PROVINCIA DI TRENTO
COMUNE DI CAVALESE

PIANO REGOLATORE GENERALE

VARIANTE 2023

RELAZIONE TECNICO-ILLUSTRATIVA

STRALCIO ART.45 - VARIANTI N.35-95 e 32(riduzione PdL 2+adeguam base catastale+modifica attributo)

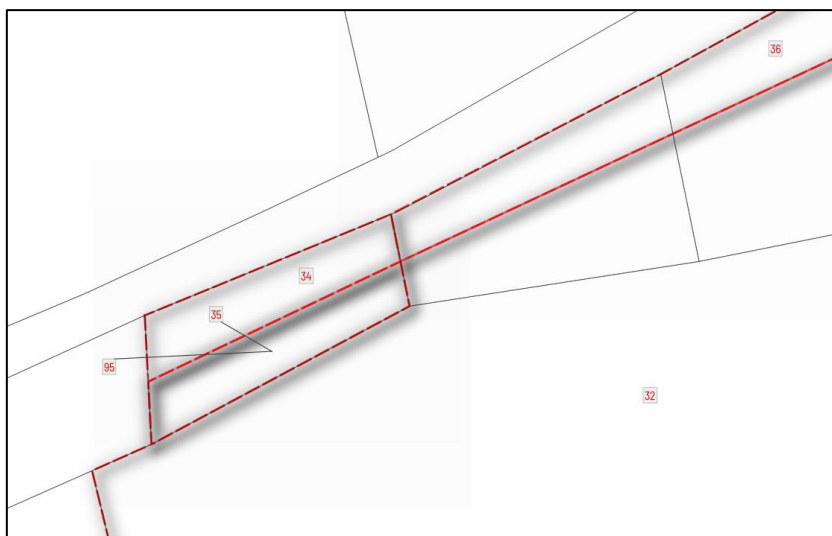
In merito allo specifico caso si segnala la non coerenza tra la trasformazione in inedificabile e il mantenimento entro il perimetro del PL. In caso di modifiche che rilevano alla scala della pianificazione attuativa, spetta al Comune la verifica degli effetti considerando l’intera area del PL.

Per la II adozione della Variante 2023 si è introdotta la modifica cartografica (**VARIANTE N.32**) che consiste nella modifica al perimetro del PL2 a cui viene sottratta la superficie di parte della pf. 558; tale Variante “comprende” anche leggere modifiche al perimetro dettate dall’adeguamento alla base catastale e rientranti nei Criteri di cui al paragrafo 3 della presente Relazione e la modifica di attributo. La Variante n.32 di I adozione viene dunque modificata e confermata per adozione definitiva.

Si precisa infine che la sistemazione del perimetro del Piano attuativo per adattamento alla base catastale, in I adozione reso evidente con Variante AD-2, per l’adozione definitiva è stata “compresa” in Variante n.32, che comprende pure la modifica di denominazione e l’attributo del PdL.

Estratto PRG Variante 2023 – I adozione

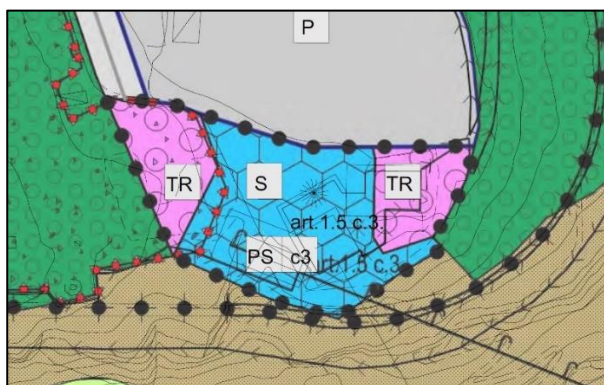
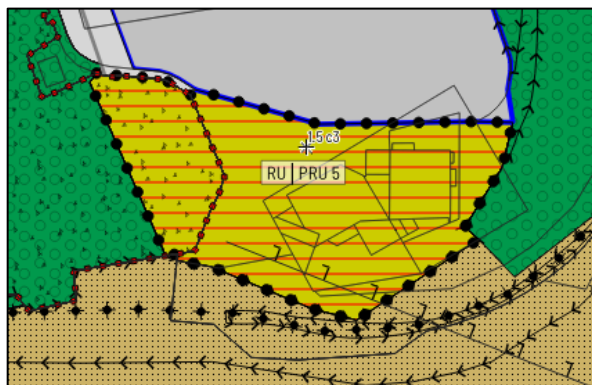
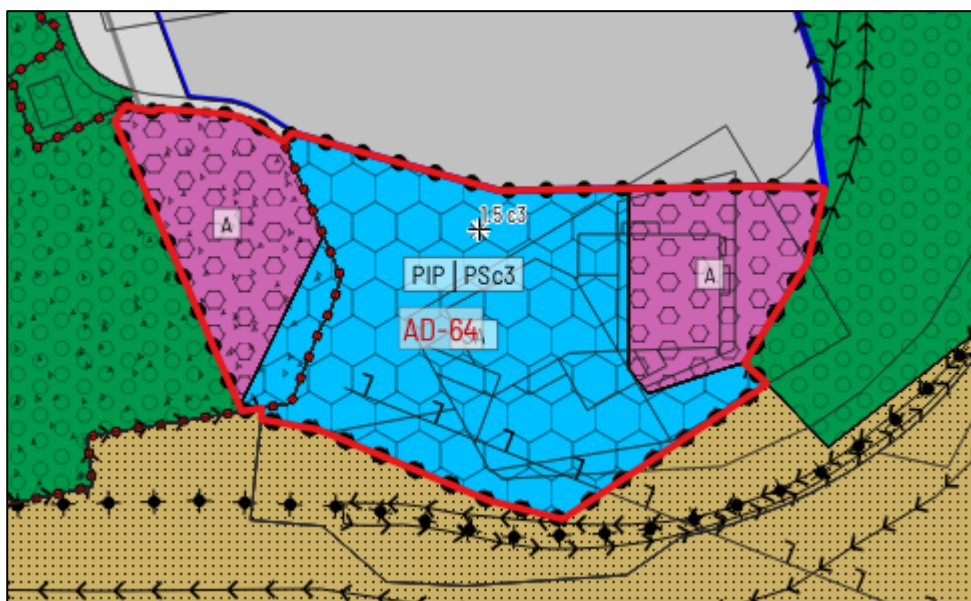
Gli usi ammessi per il PRU5 non trovano coerenza con l'obiettivo descritto dalla relazione che fa richiamo anche a attrezzature e servizi pubblici (che ai sensi del comma 6 dell'art. 50 produrrebbero effetti di apposizione del vincolo all'esproprio) e con l'art. 2.1 "Insediamenti di edilizia mista" con prevalenza della funzione residenziale (art. 2.1). La modalità indicata come prescelta (art. 50 c.3) non trova riscontro in norma.

Si segnala inoltre che la verifica istruttoria ha riscontrato l'avvenuta modifica del perimetro del Bene ambientale del Maso della Pieve, in assenza di evidenza.
